监理工程师通知单

工程名称：新沂市 35 万千瓦（一期 25 万千瓦）户用分布式光伏项目

编号：ZHJL-XY-TZD-AZ-001

内 容：关于监理方施工现场检查问题整改通知

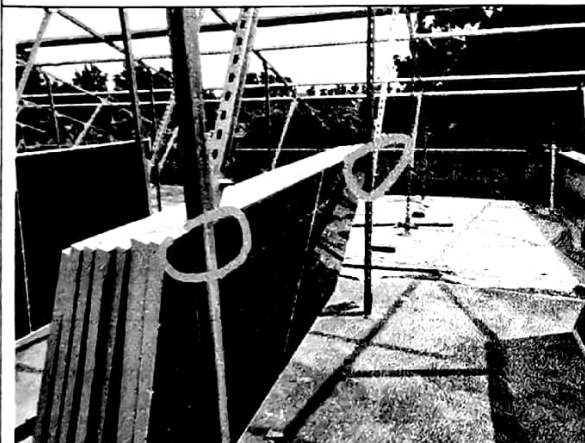
问题 1, 组件表面不平整

问题 2, 竖排支架凹凸不平

问题 3, 组件堆放不规范

问题 4, 未做防火封堵

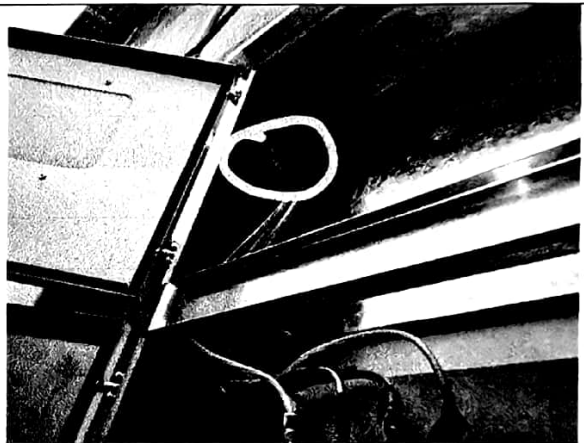
问题 5, 膨胀螺栓未牢固

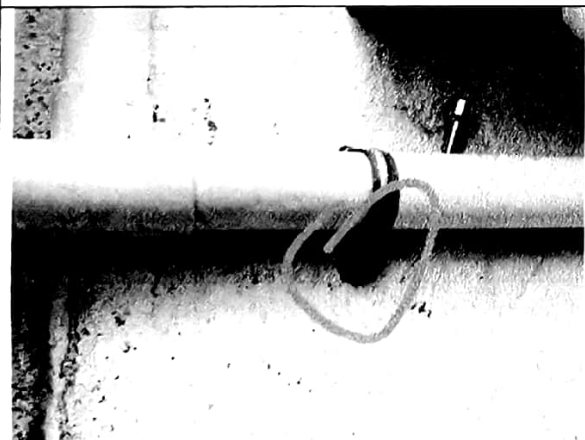
问题 6, 防火封堵不严实
